Maison d'arrêt de Seine-Saint-Denis

4	L'ÉVALUATION ENVIRONNEMENTALE DE LA MAISON D'ARRÊT DE SEINE-SAINT-DENIS
4.4	AVIS DE L'AUTORITE ENVIRONNEMENTALE
4.4.2	AVIS DE L'AE 2024

AVIS DE L'AUTORITÉ ENVIRONNEMENTALE

**relatif au projet d'aménagement de la maison d'arrêt de Seine-Saint-Denis
à Villepinte (93).**

Illustration 2 : Schéma de principe 3D du futur centre pénitentiaire (Source : p.36 de volume C - Etude d'impact actualisée, février 2023).

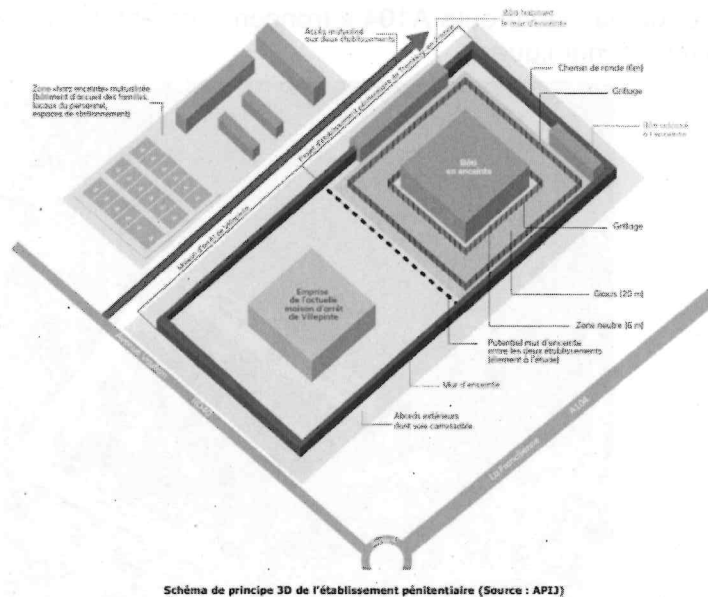
L'organisation spatiale des bâtiments, le traitement architectural du projet, et certaines grandeurs caractéristiques du projet comme l'emprise au sol des bâtiments, les surfaces végétalisées ou le nombre de places de stationnement ne sont pas mentionnées dans l'étude d'impact.

L'autorité environnementale recommande d'intégrer à l'étude d'impact le plan d'ensemble du projet et de détailler l'organisation spatiale des bâtiments, ainsi que d'indiquer toutes les grandeurs caractéristiques du projet, et le cas échéant, de reconsidérer les mesures ERC permettant d'assurer une absence de perte nette de biodiversité en particulier.

Illustration 3 : Illustration de la mise en place d'une bande paysagère entre l'A104 et l'établissement pénitentiaire (Source : p.322 de volume C - Etude d'impact actualisée, février 2023).

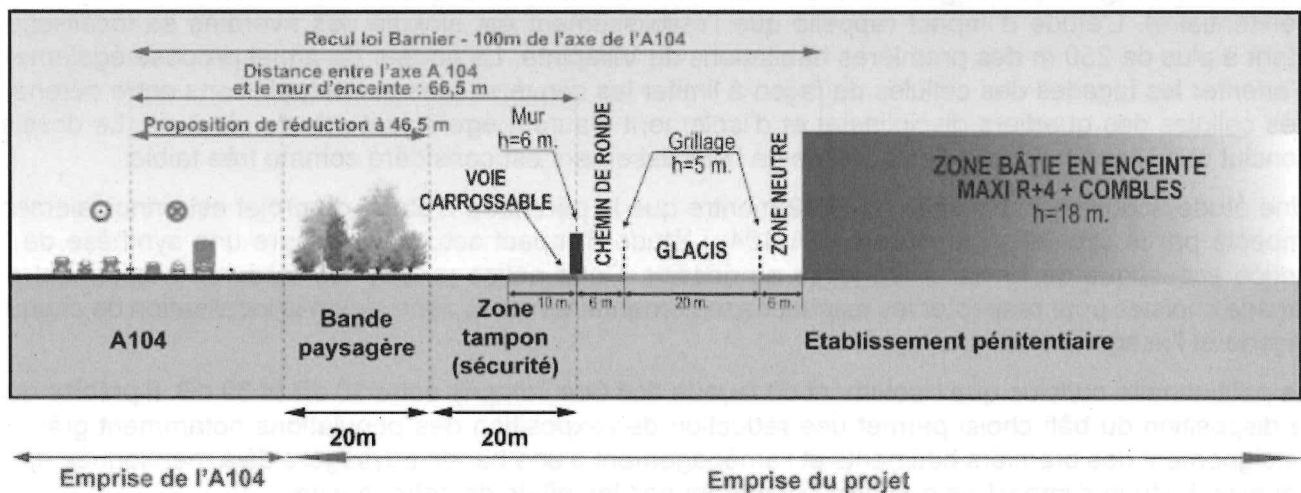
Comme mesure de réduction, le maître d'ouvrage propose l'éloignement des premiers bâtiments par l'aménagement d'un espace végétalisé entre l'établissement pénitentiaire et l'A104. Cette bande paysagère est détaillée dans le chapitre 5.2.6 « Incidence du projet sur le paysage » de l'étude d'impact⁹. Pourtant, le projet nécessite au contraire de déroger à la marge de recul inconstructible « loi Barrier » autour de l'A104, en réduisant cette marge de 100 à 46,5 m (voir illustration 5). Le dossier « entrée de ville », qui justifie cette dérogation, ne propose pas de mesures supplémentaires concernant les enjeux sanitaires d'expositions aux nuisances sonores et à la pollution atmosphérique générées par le trafic automobile alors que l'article L.111-8 du code de l'urbanisme qui prévoit la possibilité cette dérogation prévoit la prise en compte des nuisances.

Par ailleurs le pétitionnaire ne quantifie pas les effets de la mise en place de cette mesure mais mentionne le « rôle de filtre contre les poussières et autres particules rejetées par la circulation automobile »¹⁰ des plantations prévues. Aucun élément supplémentaire ne vient cependant démontrer cet effet envisagé.

L'autorité environnementale recommande d'évaluer l'exposition de la population carcérale à la pollution de l'air et de justifier comment l'organisation spatiale du projet pourrait permettre de réduire cette exposition en dessous des seuils réglementaires, voire de l'OMS. Elle recommande également de démontrer l'effet de « filtre contre les poussières et autres particules rejetées par la circulation automobile » attribuée à la mise en place d'une bande paysagère végétalisée.
